### INTERVENTI PER IL SUPERAMENTO DELLE PROBLEMATICHE IDRAULICHE DEL CANALE COPERTO RIO CALAMASCIU Z.I. PREDDA NIEDDA SUD – PGRASS\_I452\_002

#### VERIFICA DI ASSOGGETTABILITÀ A VIA

RELAZIONE DI RISCONTRO A RICHIESTA  
INTEGRAZIONI

Figura 1 Sovrapposizione tracciato di intervento e reticolo RAS

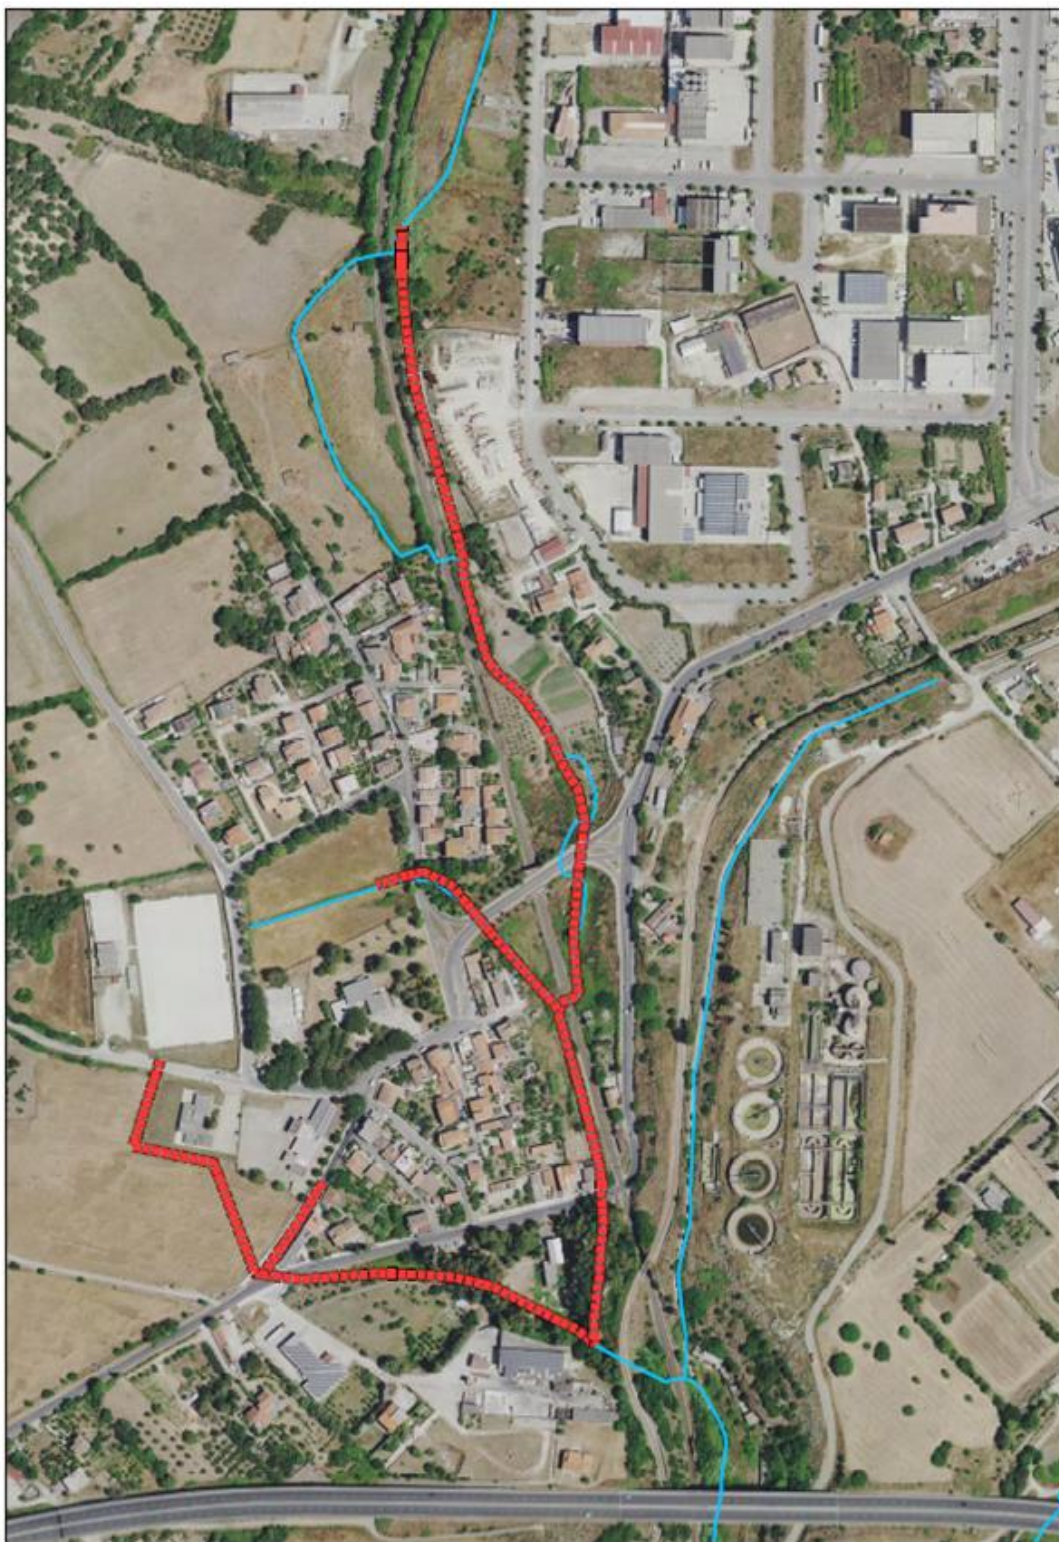
*Lo scrivente Servizio ha competenza al rilascio della autorizzazione di cui all'art. 93 del R.D. 523/1904 relativamente alle opere interferenti con il reticolo idrografico regionale meglio individuato dallo strato informativo "elemento idrico" di riferimento per le finalità di applicazione delle Norme Tecniche di Attuazione del PAI", come approvato con deliberazione del Comitato Istituzionale dell'Autorità di Bacino Regionale n. 3 del 30.07.2015 e ss.mm.ii., da integrare con gli ulteriori elementi idrici eventualmente rappresentati nella cartografia dell'Istituto Geografico Militare (IGM), Carta topografica d'Italia - serie 25V edita per la Sardegna dal 1958 al 1965 e catastale.*

*Da una verifica cartografica è emerso che le opere in progetto interferiscono in più punti col reticolo idrico su menzionato, e anche le opere di adeguamento della viabilità, con le modalità previste, determinano la necessità di essere preventivamente valutate e autorizzate da questo Servizio, a fronte di apposita e separata istanza corredata della documentazione progettuale di livello definitivo/esecutivo che rappresenti e descriva la scelta progettuale operata per la risoluzione di ogni singola interferenza col reticolo idrico.*

**RISCONTRO:** Nel confermare che lo scrivente RTP è consapevole che i contenuti del PFTE non sono quelli necessari per l'ottenimento del nulla osta ai sensi del RD 523/1904 e che gli stessi saranno inclusi nel progetto definitivo, si evidenzia che gli elementi del reticolo idrografico ufficiale indicato nel Geodatabase 10k della Regione Sardegna e quelli inclusi nella Cartografia IGM in scala 1:25.000, sono sede di intervento, come illustrato nelle figure seguenti. Gli interventi riguardano l'adeguamento della sezione del Rio Calamasciu e la realizzazione di un canale di raccolta acque lungo l'asta affluente in destra presso il centro abitato di Caniga. Le interferenze del corso d'acqua con la viabilità e la ferrovia sono state dettagliatamente affrontate e risolte tecnicamente già nella presente fase di PFTE, come illustrato negli elaborati progettuali del PFTE, nel rispetto delle NTC 2018 e delle Direttive regionali sugli attraversamenti esistenti nonché tenendo conto del RD 523/1904.
